NEUBAUSTRECKE TRAM WESTTANGENTE

Planfeststellung – Tektur A + B

Unterlage 1.2a ERLÄUTERUNGSBERICHT

Stand: 10.07.2023 12:17 ~~19.09.2022 15:55~~

Abbildung 2: Umgriff Vorabmaßnahmen Zusatztreppe oPva Laim und Gegenstand des Antrags auf vorläufige Anordnung nach § 28 Abs. 3a PBefG (siehe Gelbmarkierung)

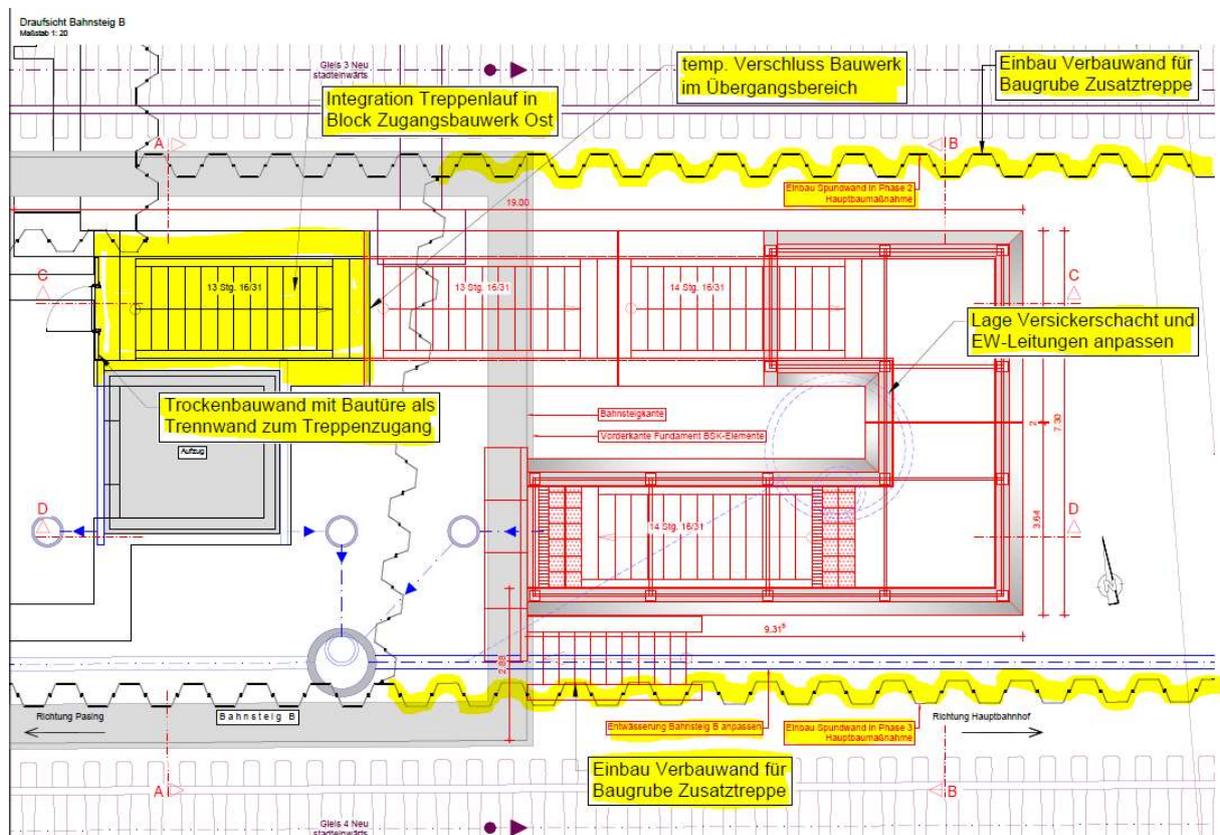
Um den Bau der Treppe später unter Betrieb der S-Bahn und in der organisatorischen Zuständigkeit der Vorhabenträgerin zu ermöglichen, müssen die Anschlüsse sinnvollerweise bereits vorgerüstet und gegen Übernahme der Kosten durch das Projekt Tram Westtangente mit dem Zugangsbauwerk Ost mitgebaut werden. Dies betrifft neben Anpassungen der seitens der DB geplanten Entwässerungsanlagen für die oPva Laim sowohl Teile des Spundwandverbau zur Herstellung der späteren Baugrube als auch den Rohbau des ersten Treppenabsatzes von unten, da sich Treppe und Aufzugsschacht einen gemeinsamen Wandabschnitt teilen und der Durchbruch mit provisorischem Verschluss in der östlichen Stirnwand des Zugangsbauwerks Ost neben dem Aufzug zur Vermeidung verlorenen Aufwands ebenfalls von Anfang an mit hergestellt werden sollte. Diese Maßnahmen sind in der nachfolgenden Abbildung 2 dargestellt.

Abbildung 3: Verworfenen Variante Zusatztreppe oPva Laim

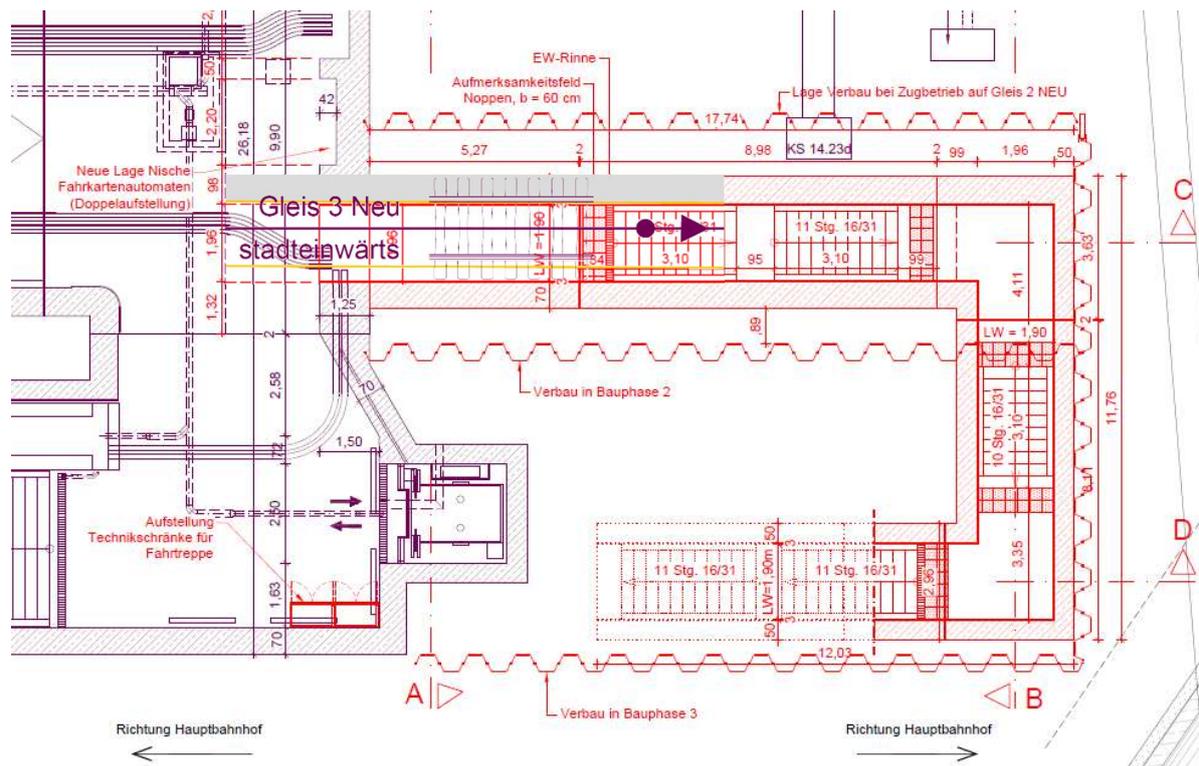
Als Variante zu der Lage der Zusatztreppe direkt nördlich des Aufzugs zum Bahnsteig B mit einem Zugang ausgehend vom südlichen Block des Verteilerbauwerks wurde auch eine Variante untersucht, bei der die Zusatztreppe an den mittleren Block des Verteilerbauwerks anschließt und deren untere Treppenläufe direkt unterhalb des Gleises 3 Pbf Laim angeordnet sind (vgl. nachfolgende, Abbildung 3).

Die gewählte Lösung hat jedoch gegenüber dieser Variante folgende wesentlichen Vorteile:
